Acta specialia

die baulichen und gesundheitspolizeilichen

~~Graupner~~ Verhältnisse etc. der Besitzung 34

zum Neubau eines Wohnhauses auf dem Grundstück Wilhelmstr. No. 14 Ecke Rodenstr. hierselbst

NACHTRAGSZEICHNUNG zum NEUBAU

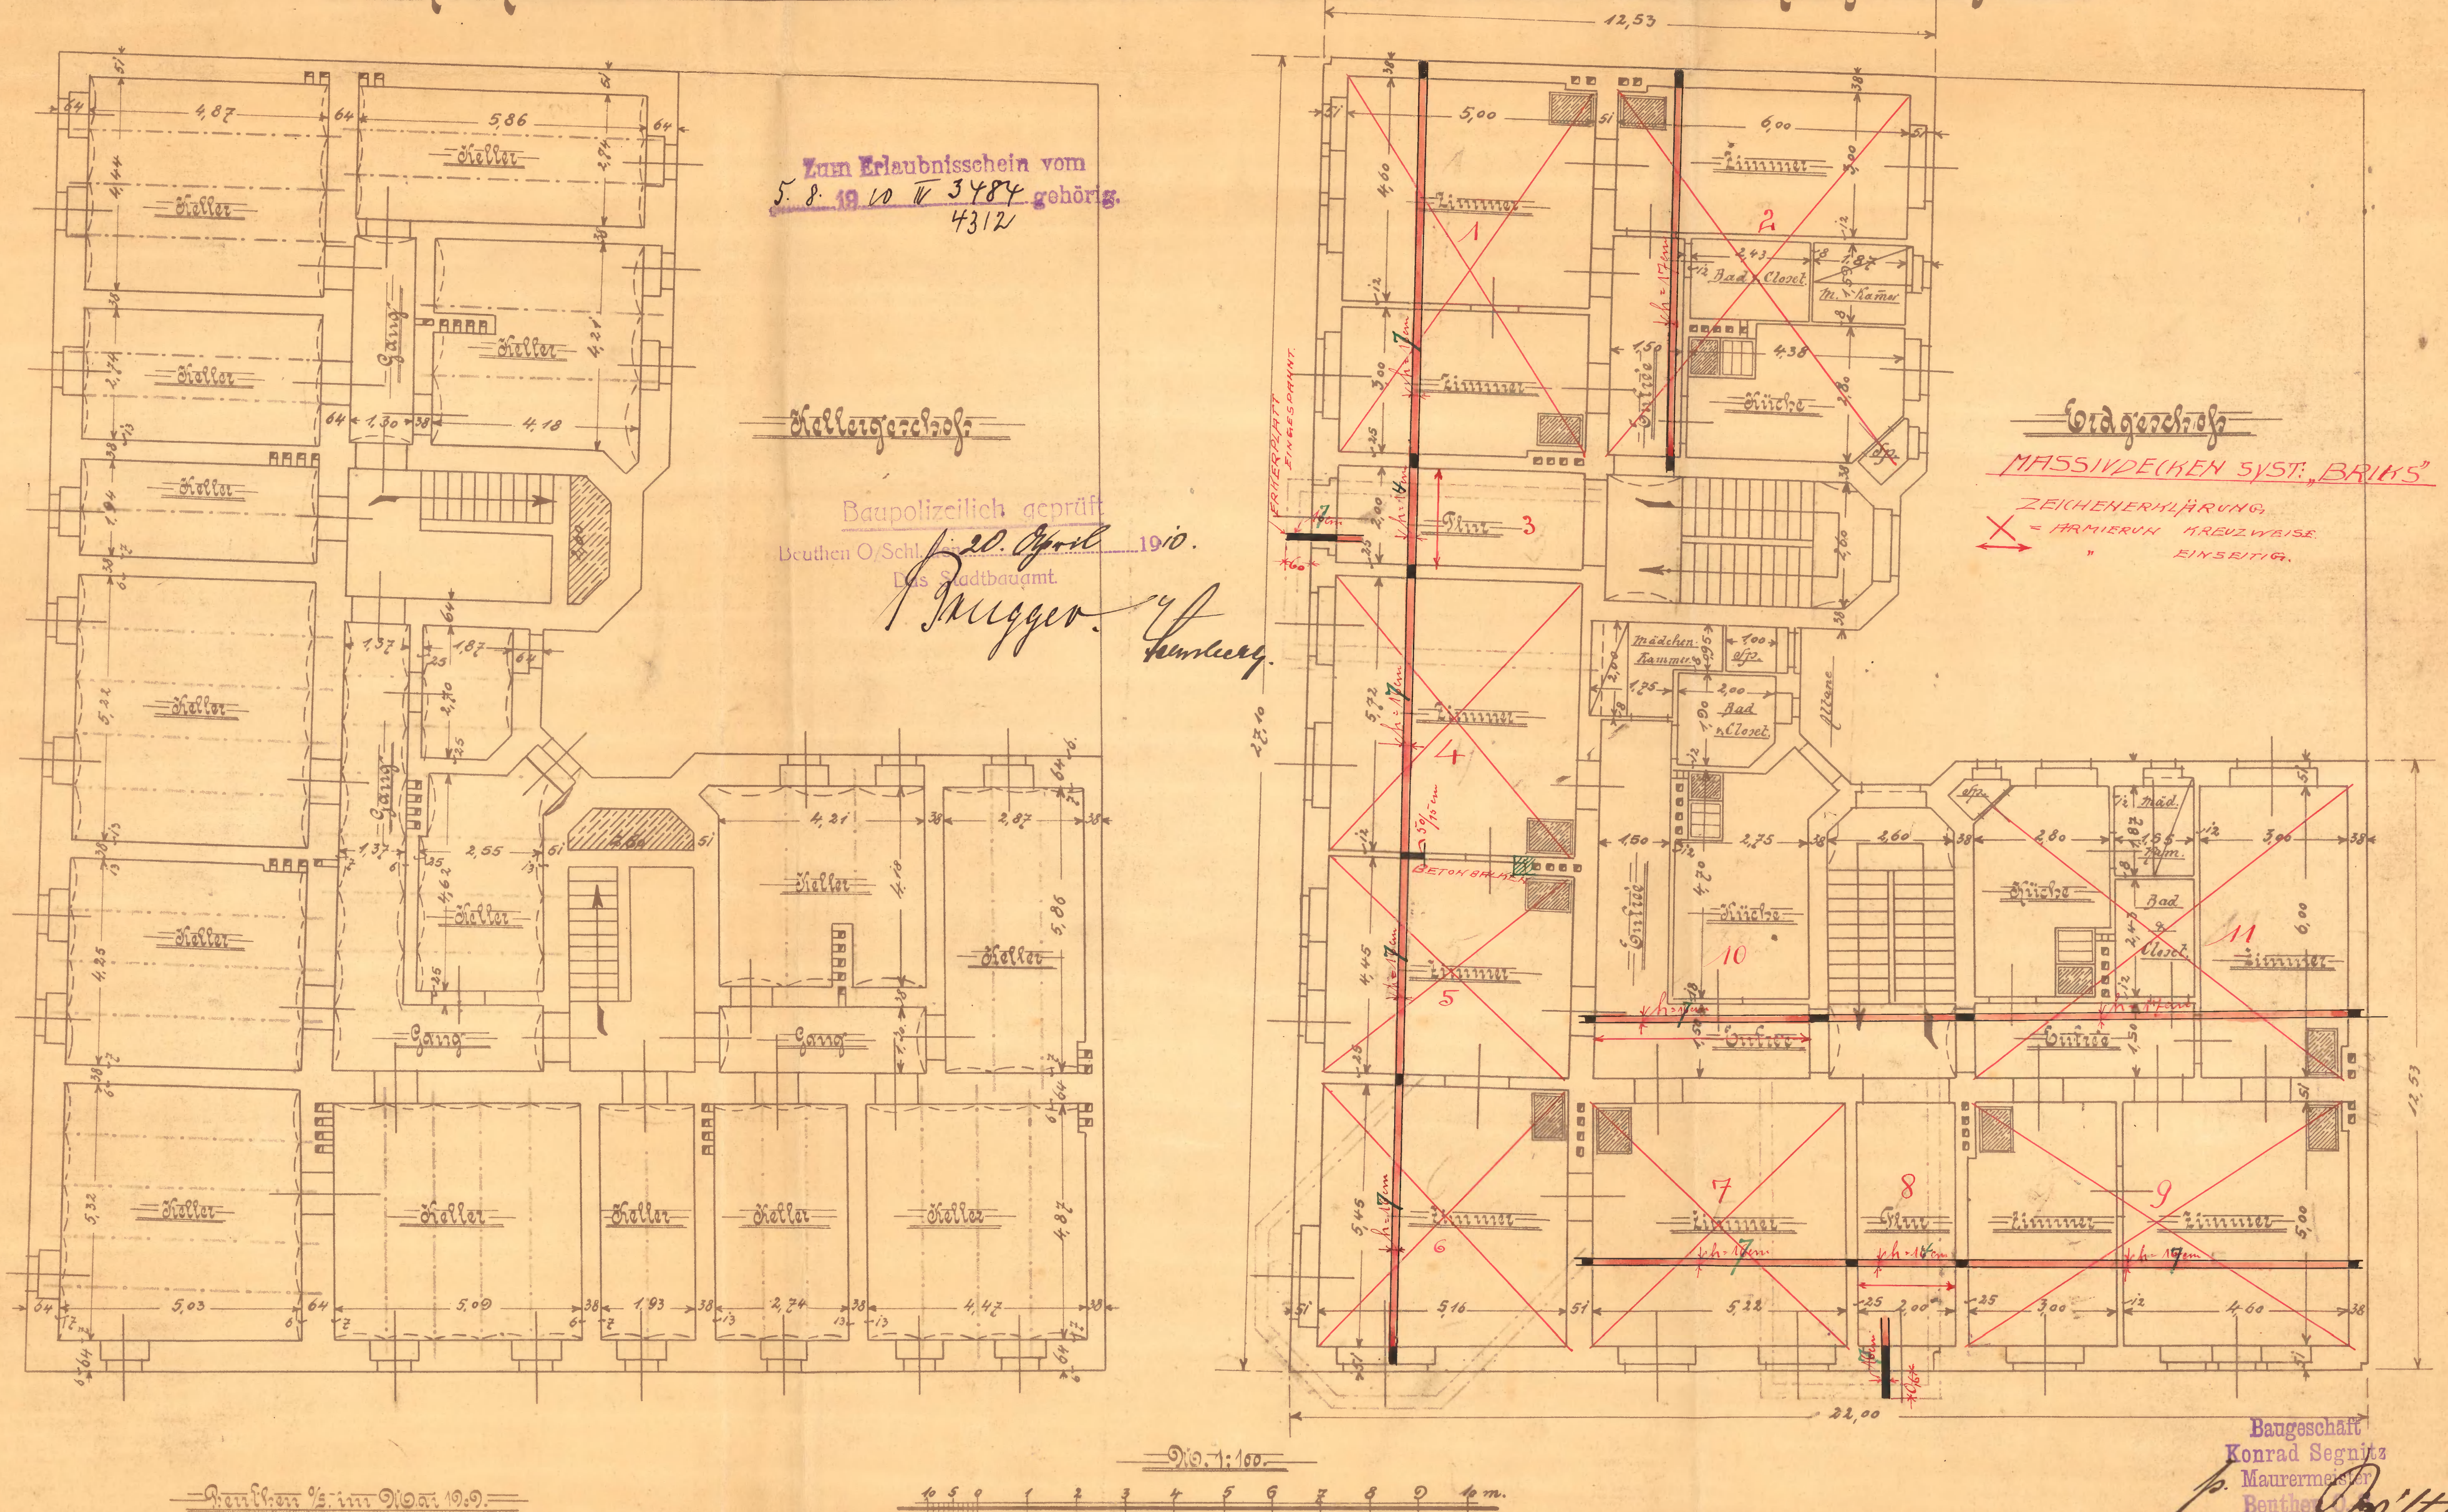
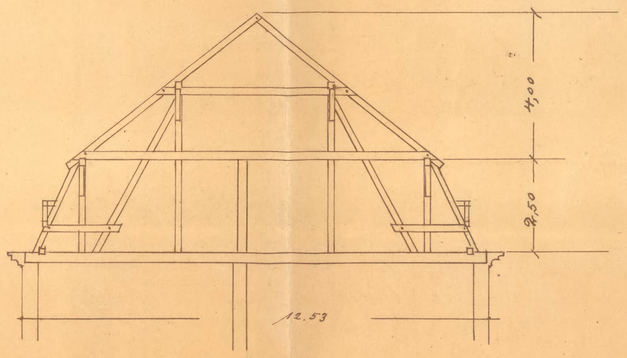
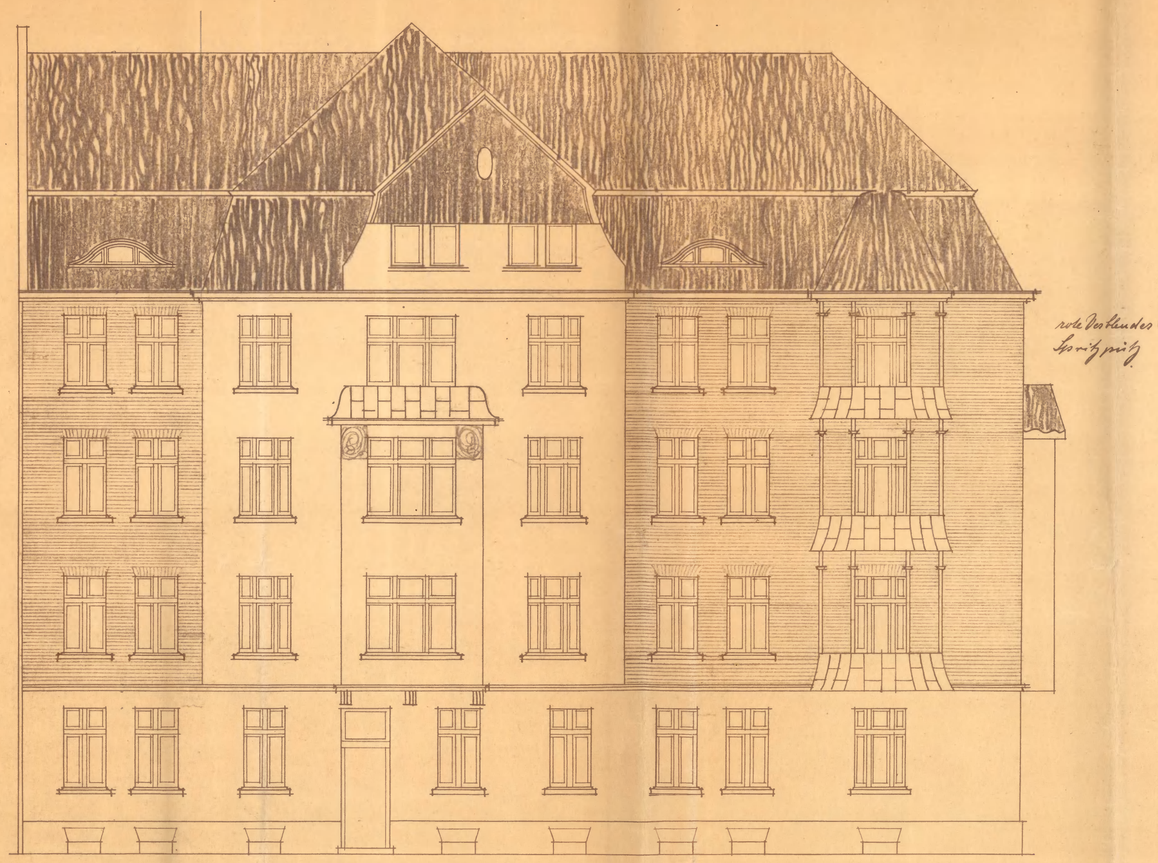
Die Veranda ist nicht nach der genehmigten Zeichnung (Nachtragszeichnung) entsprechend ausgeführt, sie ist daher entsprechend zu verändern.

Bei der Gebrauchsabnahme Ihres Neubaues, Wilhelmstraße Nr. 14, wurde festgestellt, daß die Fassade nicht der am 5. 6. 1910 – V 4312 – genehmigten Zeichnung entsprechend ausgeführt worden ist. In der gegenwärtigen Ausführung verunstaltet die Fassade in ihrem Anschluß an den gegenüberliegenden Schmuckplatz den dortigen Ortsteil und ist geeignet jedes für ästhetische Gestaltung offene Auge zu verletzen.

Im baupolizeilichen Interesse werden Sie aufgefordert, die Fassade bis zum 15. Mai d. Js. der genehmigten Zeichnung entsprechend ausführen zu lassen zur Vermeidung der Ausführung auf Ihre Kosten nach vorheriger Einziehung eines angemessenen Kostenvorschusses.

Zeichnung

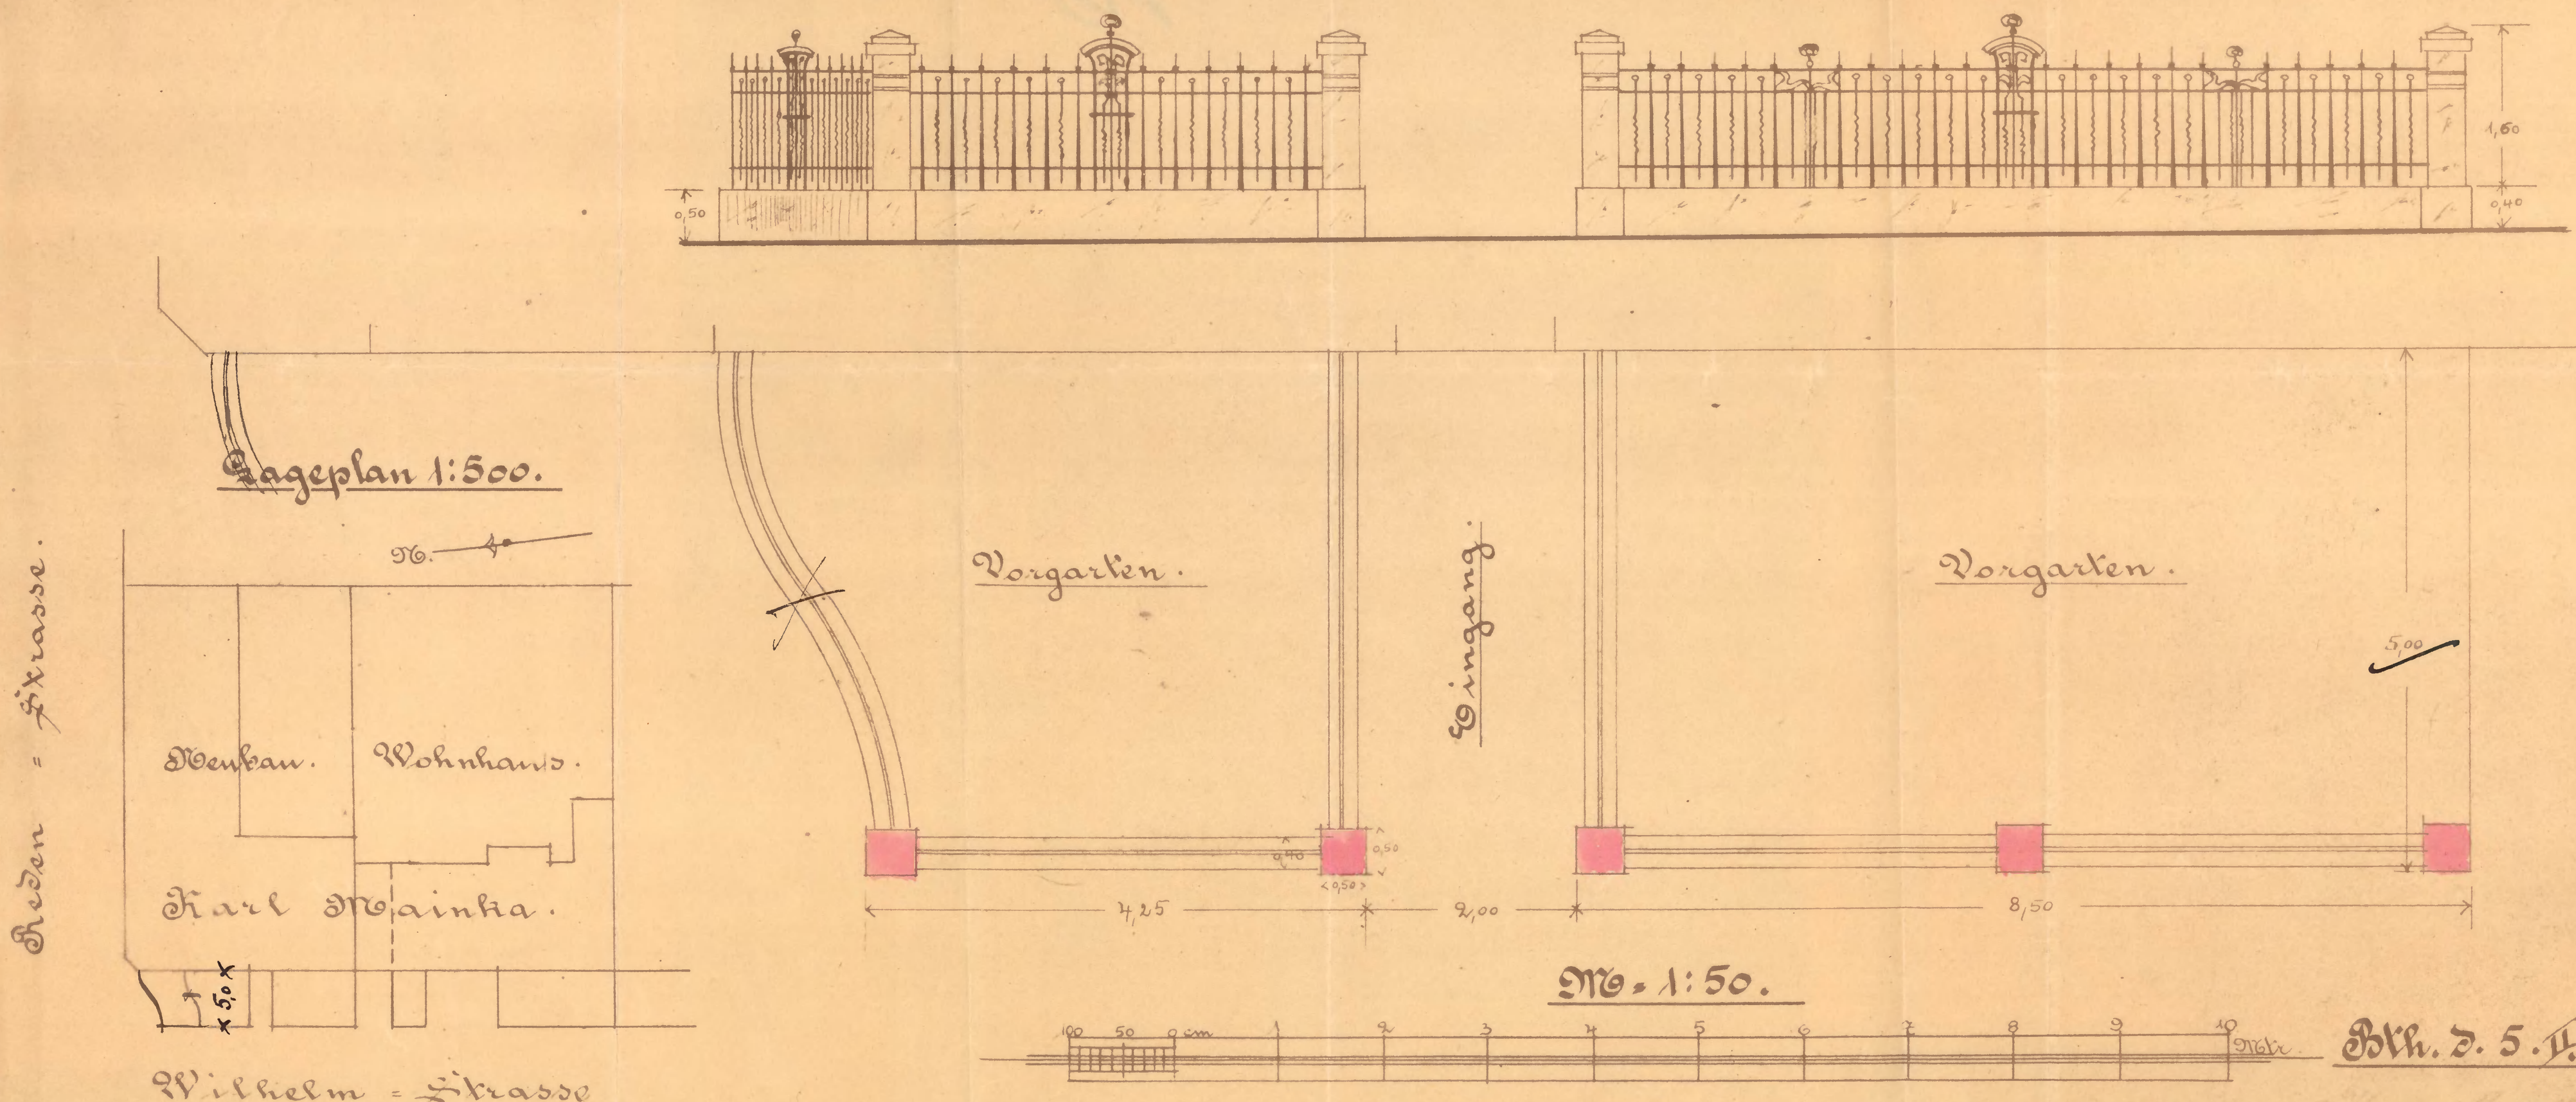
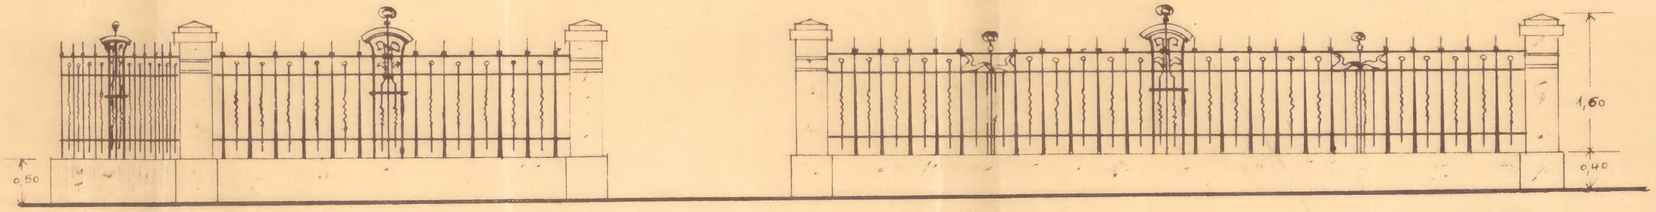
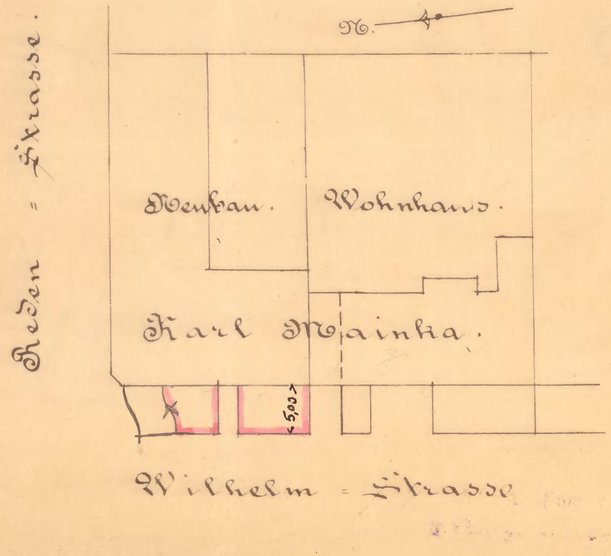
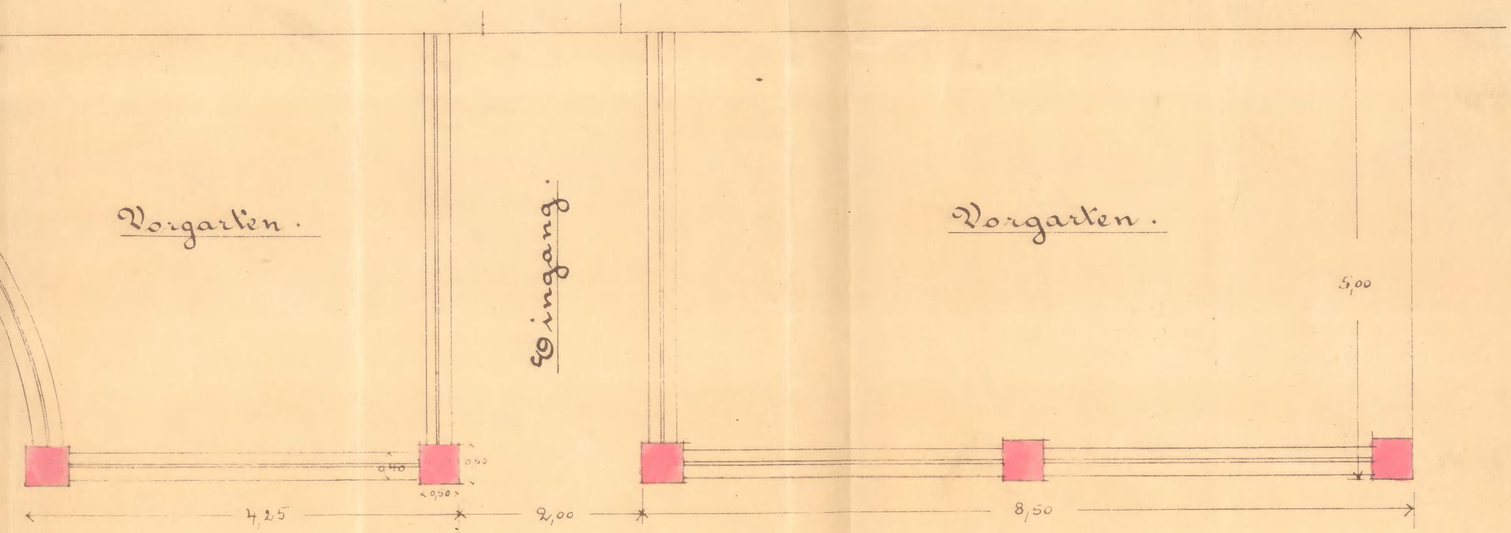
Die Umwehrung ist so ausgeführt wie sie im Lageplan eingetragen ist. Es ist nichts zu erinnern.
